**Verslag huishoudelijke elektrische installatie op laagspanning en zeer lage spanning****Algemeen:**

Referentie: 013-20260707-02	Datum controle: 07/07/2026
Keurder: 013

Eigenaar:	Van Wassenhove Albert	EAN-code:	541448820047061840
Adres installatie:	Grote Merestraat 36, 9850 - Deinze	Nummer teller(s):	1sag3205137278
		Distributienetbeheerder installatie:	Fluvius
Datum uitvoering installatie:	☒ Vóór 01/10/1981		
	☒ Tussen 01/10/1981 en 01/06/2020		
	☐ Vanaf 01/06/2020		
Type:	☒ Wooneenheid ☐ Niet-huishoudelijk ☐ PV ☐ Batterij ☐ Laadpaal

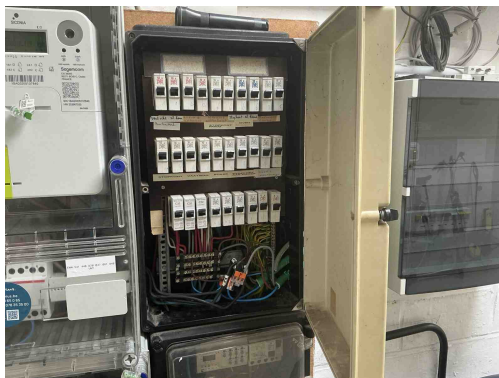
T21 - Het elektrisch materieel is niet geplaatst volgens de voorschriften van de fabrikant/ regels van goed vakmanschap . (Boek 1: 1.4.1.3)

Opmerking: Oa ophanging verdeelbord niet afgedekt, maximaal aantal geleiders (2) overschreden, maximale sectie voor een wago lasklem is 4mm.

B06 - Het elektrisch verdeelbord heeft niet de minimale beschermingsgraad IPXX-B in een gewone ruimte (Boek 1: 4.2.2.3).

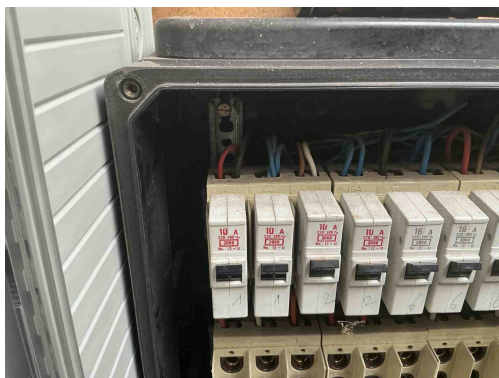
B04 - De aanduiding van de kringen, klemmen en/of schakelapparatuur ontbreekt, is onjuist of is onvolledig (Boek 1: 3.1.3.1/5.1.6.1).

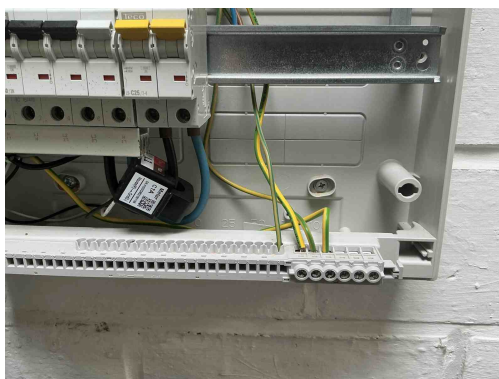
T21 - Het elektrisch materieel is niet geplaatst volgens de voorschriften van de fabrikant/ regels van goed vakmanschap . (Boek 1: 1.4.1.3)

Opmerking: Oa ophanging verdeelbord niet afgedekt, maximaal aantal geleiders (2) overschreden, maximale sectie voor een wago lasklem is 4mm.

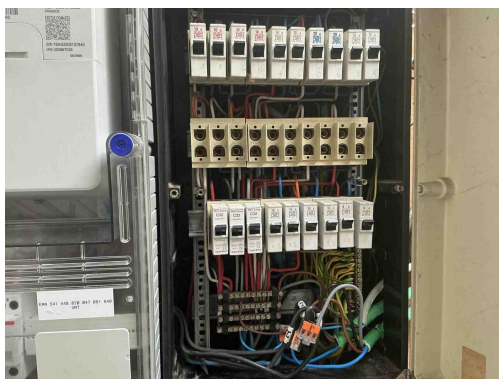
B17 - De voedingsspanning is niet op elk bord vermeld (Boek 1: 3.1.3.3).

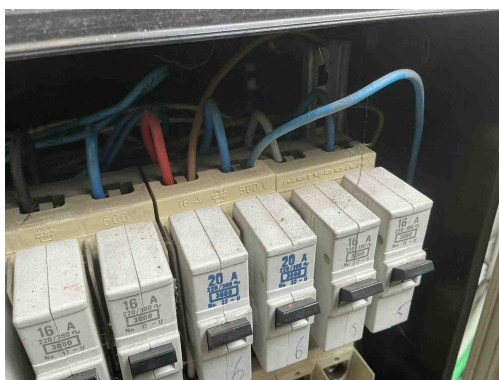
B30 - De houder van de beveiliging in een huishoudelijke ruimte is niet voorzien van aangepaste kalibreerelementen (Boek1: 5.3.5.5).

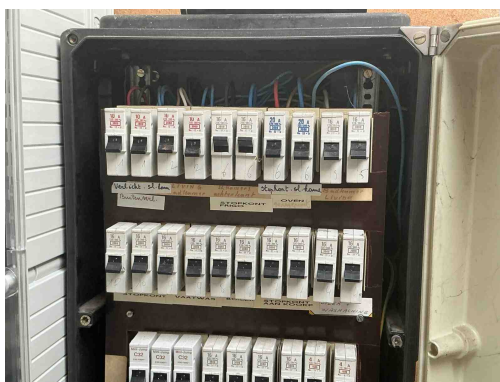
B16 - De interne soepele geleiders zijn niet aan beide uiteinden voorzien van samenknijpende hulzen of evenwaardig (Boek 1: 5.3.5.5).

C04 - De waarde van de beveiliging tegen overbelasting is niet in overeenstemming met de leiding of verbruiker stroomafwaarts (Boek 1: 4.4.1.1).

Opmerking: Oa de minimale sectie voor een automaat van 20A is 2,5mm.

C07 - Stroombanen uitgevoerd door middel van parallel verbonden leidingen hebben niet dezelfde kenmerken zoals type, sectie, lengte, plaatsingswijze (Boek 1: 4.4.3.4).

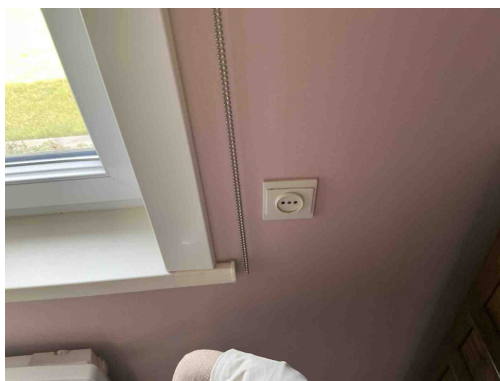
T11 - De contactdozen waarvan de toegekende stroomsterkte maximaal 16A en de toegekende spanning maximaal 250V bedraagt en niet bedoeld zijn voor de voeding van een of meerdere verbruikstoestellen voor een specifiek doel en niet geplaatst zijn in of op schakel- en verdeelborden, beschikken niet of IPXX-D (incl. gemeenschappelijke delen residentieel geheel) (Boek 1: 4.2.2.3/5.3.5.2).

Opmerking: Oa garage, slaapkamer

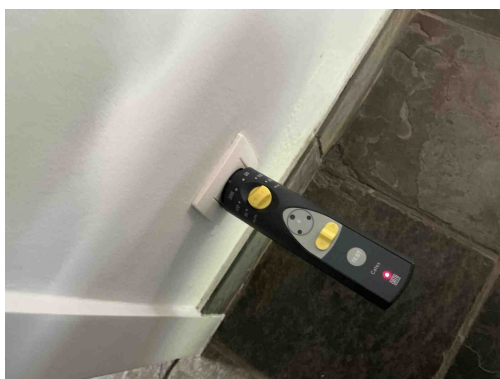
A20 - Er bevindt zich een contactdoos zonder beschermingsgeleider in de elektrische installatie. Deze is niet geplaatst achter een differentieelstroombeschermingsinrichting met grote (max. 30mA) of zeer grote (max. 10mA) gevoeligheid.

Opmerking: Oa slaapkamer

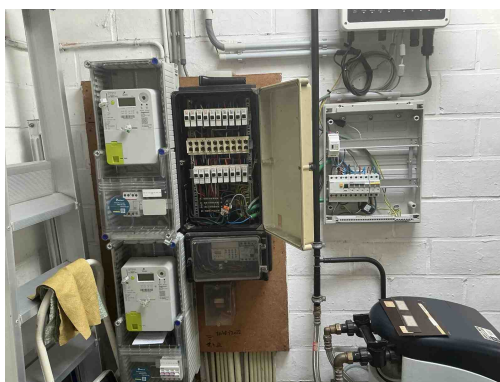
A16 - Er is geen continuïteit van de beschermingsgeleider van de contactdoos (Boek 1: 5.4.3.4).

Opmerking: Oa living
